Notitie Verkeer

Behoort bij Reactienota inspraak en vooroverleg
Bestemmingsplan Maatweg 2007
- voorontwerp PPC -

Figuur 1: Globale schets rotonde met eigen aansluiting voor het ziekenhuis.

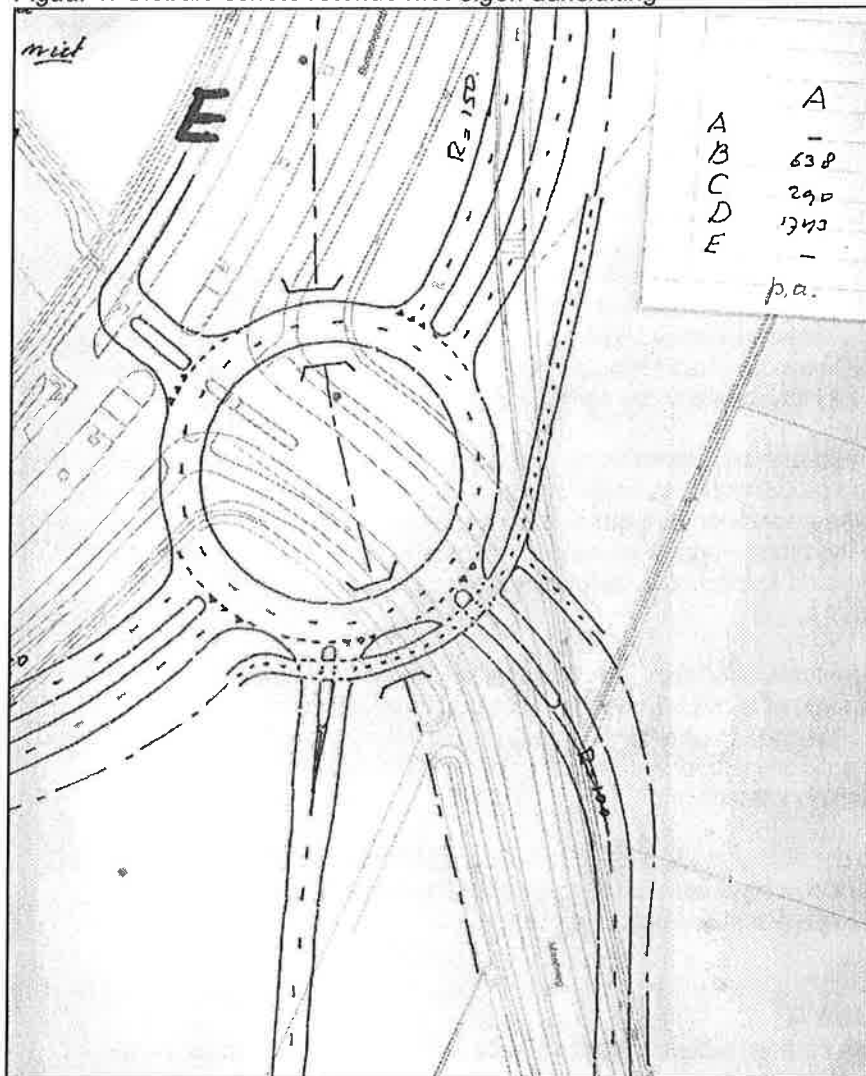
Er heeft ook een verkeersveiligheidstoets plaatsgevonden op het alternatieve plan. Uitgangspunt is dat een rotonde vormgegeven moet worden volgens de CROW-aanbevelingen. De belangrijkste eisen die aan een tweestrooksrotonde worden gesteld zijn:

- Omdat het om een tweestrooksrotonde gaat met dubbele afrijstroken geldt bovendien de provinciale eis (uit oogpunt van verkeersveiligheid) dat het fietsverkeer ongelijkvloers wordt afgewikkeld.

- Een eigen aansluiting van het ziekenhuis op de rotonde tussen de takken van de Maatweg en de Bunschoterstraat kan slechts worden gerealiseerd als het kruispunt enkele tientallen meters in oostelijke richting opschuift.

De conclusie van de gemeente is dat de aanleg van de in het alternatieve plan voorgestelde rotonde een onnodig zware oplossing is om bovengenoemde (mogelijke) problemen op te lossen. Zie voor andere getoetste alternatieven uiteraard ook de second opinion.
